OGGETTO: "*CT007 AF04490 (Codice Procedura 4490) - Ditta SCS SVILUPPO 2 SRL - Impianto agrovoltaico della potenza 7,69 MWp, ubicato nel Comune di Belpasso (CT) in località Contrada Gesuiti, autorizzato con decreto PAUR D.A. n. 375 GAB del 09/12/2024 - variante non sostanziale opere di connessione. Procedura di Valutazione preliminare ex art. 6 comma 9 del D.Lgs 152/2006 e ss.mm.ii."*

Procedimento: Valutazione preliminare ai sensi del ex art. 6, c. 9, del D.Lgs. 152/2006 e smi al Progetto autorizzato con *autorizzato con decreto PAUR D.A. n. 375 GAB del 09/12/2024 - variante non sostanziale opere di connessione. Procedura di Valutazione preliminare ex art. 6 comma 9 del D.Lgs 152/2006 e ss.mm.ii.*

PARERE C.T.S. n. 556 /2026 del 30.05.2026

Figura 9: Stralcio su ortofoto delle opere di connessione del progetto in variante

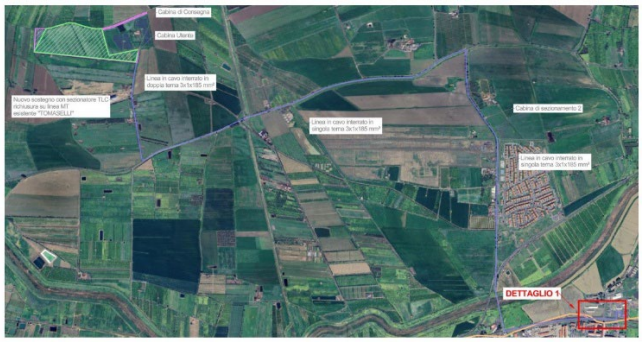
CONSIDERATO e VALUTATO che oggetto della Valutazione preliminare ai sensi dell'art. 6, c. 9, del D.Lgs. 152/2006 e smi, interessa, così come richiesto dalla Ditta, una variante progettuale ed in particolare: "*La variazione intervenuta è di modesta entità e non altera in modo sostanziale le caratteristiche essenziali dell'intervento precedentemente approvato. Le opere risultano pertanto qualificabili come variante non sostanziale. Rispetto al dettaglio delle opere di connessione del progetto autorizzato, la nuova Soluzione Tecnica Minima Generale per la connessione, emessa in data 23.05.2025, prevede l'inserimento, nei pressi della Cabina Primaria AT/MT Sigonella, di una nuova cabina di sezionamento, con una modifica conseguente delle linee MT in arrivo dal parco agrovoltaico e in uscita verso la cabina primaria suddetta. A fronte della suddetta richiesta, in data 28/11/2025, la società proponente ha inviato a e-distribuzione il progetto aggiornato relativo al piano tecnico delle opere che è stato successivamente benestariato in data 01/12/2025, protocollo ED-01-12-2025-P8376754. Pertanto, l'impianto previsto da progetto in variante prevede la costruzione di un tratto di linea a 20 kV in cavo interrato a doppia terna con origine negli scomparti MT ENEL della nuova cabina di consegna, da ubicarsi presso l'impianto fotovoltaico in località Contrada "Gesuiti" nel Comune di Belpasso (CT), per: • terminare nello scomparto MT posizionare nella Cabina Primaria AT/MT 150/20 kV "SIGONELLA" di proprietà di e-distribuzione S.p.A.; • richiudersi sulla linea MT esistente "TOMASELLI" D830 45534 per mezzo di un sezionatore telecontrollato. In uscita dalla cabina di consegna presente nei pressi dell'impianto, si estenderà un cavidotto costituito da un doppio cavo tripolare ad elica visibile ARE4H5EX 12/20kV isolato in XLPE da 185 mm². Per mezzo di una delle terne uscenti dalla cabina di consegna dopo 0,54 km, avverrà la richiusura linea MT esistente "TOMASELLI" D830 45534, mediante un sostegno di nuova realizzazione*

collocato nella tratta tra i nodi D830 2 342084 ÷ D800 1383051. L'ulteriore terna costituita da un cavo tripolare ad elica visibile ARE4H5EX 12/20kV isolato in XLPE da 185 mm², facente parte del cavidotto descritto precedentemente, proseguirà per circa 4,613 km sino alla cabina di sezionamento 2 (cabina prevista tra le opere del progetto autorizzato). Da quest'ultima, per circa 2,69 km mediante un cavo tripolare ad elica visibile ARE4H5EX 12/20kV isolato in XLPE da 185 mm² si andrà ad attestare alla (nuova) cabina di sezionamento 1 ubicata nei pressi della CP "SIGONELLA" e posizionata come da elaborati grafici progettuali. Dalla suddetta cabina, vi saranno in uscita due linee: mediante la prima avverrà la connessione presso la CP per mezzo di un cavo interrato e tramite la seconda avverrà la richiusura su linea MT esistente denominata "CAMPOCHIARO". Nello specifico, il tratto della linea MT Campochiaro che si attesterà dalla cabina di sezionamento 1 alla CP AT/MT di Sigonella sarà potenziato con un incremento di sezione da 185 mm² a 240 mm² e si estenderà, per via della posizione proposta, per una lunghezza di circa 500 m. La richiusura su linea MT Campochiaro vedrà un semplice adeguamento in attestazione alla cabina di sezionamento 1 in virtù della nuova posizione. La linea MT di progetto delle opere di rete sarà equipaggiata con cavo ottico dielettrico costituito da n. 24 fibre ottiche rispondenti alle caratteristiche previste dalla norma ITU-T/G.652 comprensiva di certificati di collaudo. Si riporta di seguito un inquadramento generale delle opere previste come da progetto in variante:

Si intende specificare che il posizionamento delle due cabine di sezionamento riportate nella nuova specifica tecnica di connessione emessa dal gestore di rete in data 23.05.2025 differisce rispetto al posizionamento rappresentato nel progetto di variante. In dettaglio: • Cabina di sezionamento 1 (nuova cabina di sezionamento prevista): si è comunicato al gestore di rete di posizionarla nelle coordinate previste negli elaborati grafici poiché l'area designata in STMG è sottoposta a vincoli

legati all'aeroporto di Sigonella (zona militare); • Cabina di sezionamento 2 (cabina di sezionamento facente parte del progetto già autorizzato): si è comunicato al gestore di rete di posizionarla nelle coordinate inserite nel progetto autorizzato dal Dipartimento Energia in sede di P.A.U.R..".
